Innspill til IKDP Forus

Prosjektil Areal AS inngir med dette merknad til interkommunal kommunedelplan for Forus på vegne av 2020park AS. Prosjektil utarbeider i samarbeid med Alliance arkitekturstudio og Sweco reguleringsplan for Felt IK6 i 2020park, Hinna bydel (plan 2638) på vegne av 2020park AS. I avgrensning er detaljreguleringen for plan 2638 tilnærmet lik det området som i IKDP Forus er benevnt kjerneområde 3.

Figur 3- Forslag til endret plankart for kjerneområde 3

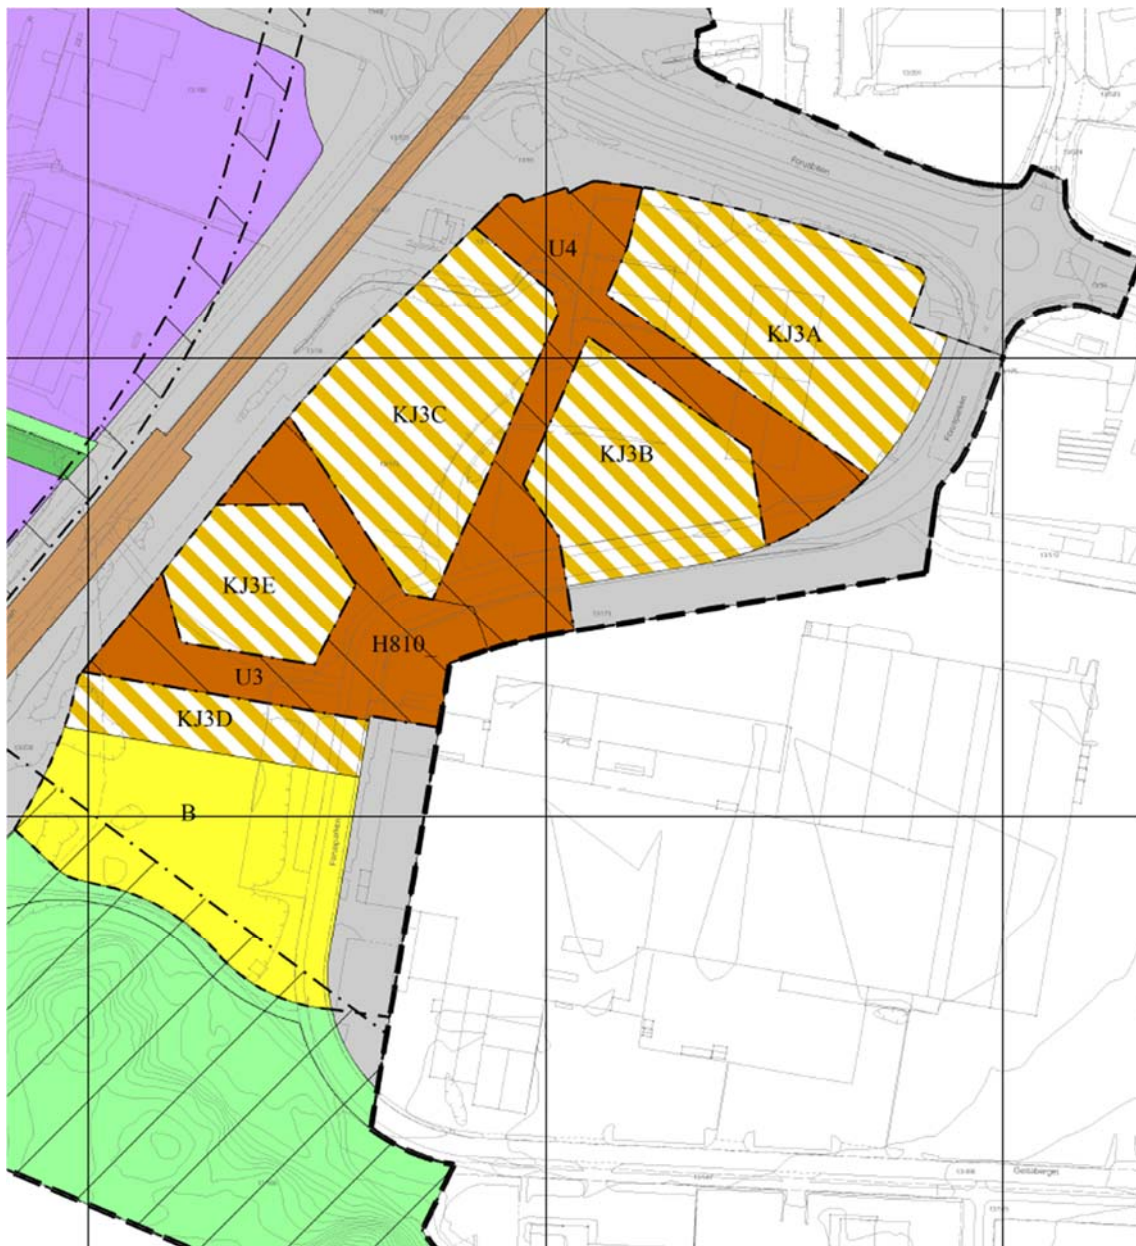
- Alle feltene innenfor kjerneområde 3 vises som kombinert formål, med åpning for tjenesteyting og handel (utenom den sørligste del av området)
- Den sørligste delen av området vises som rent boligområde
- Plassering av urban akse i sør flyttes lenger sør for å treffe bedre med bussveiholdeplassen og med fremtidig øst-vest akse i masterplan til 2020park
- Urban akse utvides til ett tetter nett av gangforbindelser/torg med 3 øst vest akser og 1 nord sør akse – (Utbyggingsfeltene innenfor KJ3 blir på grunn av dette flere og mindre)
- Forusparken (veien) vises som samferdselsområde utenom midt på hvor den inngår som del av urban akse

Se figur 3 for konkretisering av forslag til endringer i plankartet:
